改善箇所説明図

改善措置の内容

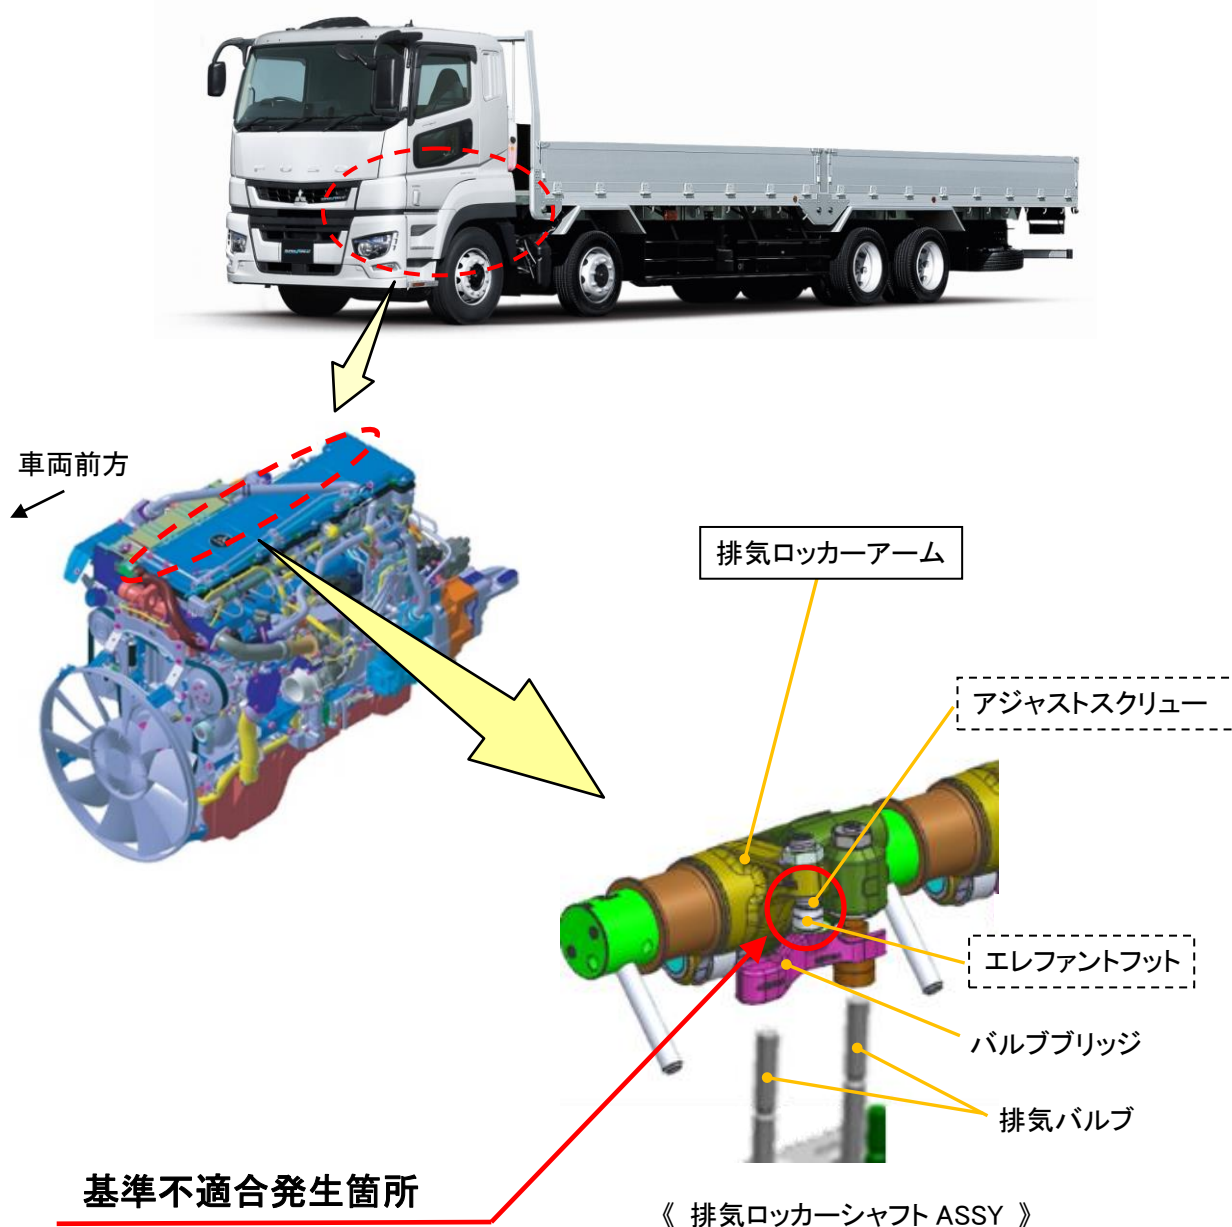
6R20 型エンジンを搭載した大型トラックにおいて、排気ロッカーアームのアジャストスクリューの潤滑性能が不十分なため、長時間のアイドル運転を行うと早期にアジャストスクリューが摩耗及び破損して異音や出力の低下が生じることがある。そのため、そのままの状態で使用を続けると、バルブブリッジが脱落してエンジンが破損し、最悪の場合、走行不能に至るおそれがある。

全車両、排気ロッカーアーム一式を対策品に交換する。

注： は対策品に交換する部品を、 は一式に含まれる部品を示す。

識別：作業完了車には、シリンダーブロック左側後方の上部に白色ペイントを塗布する。
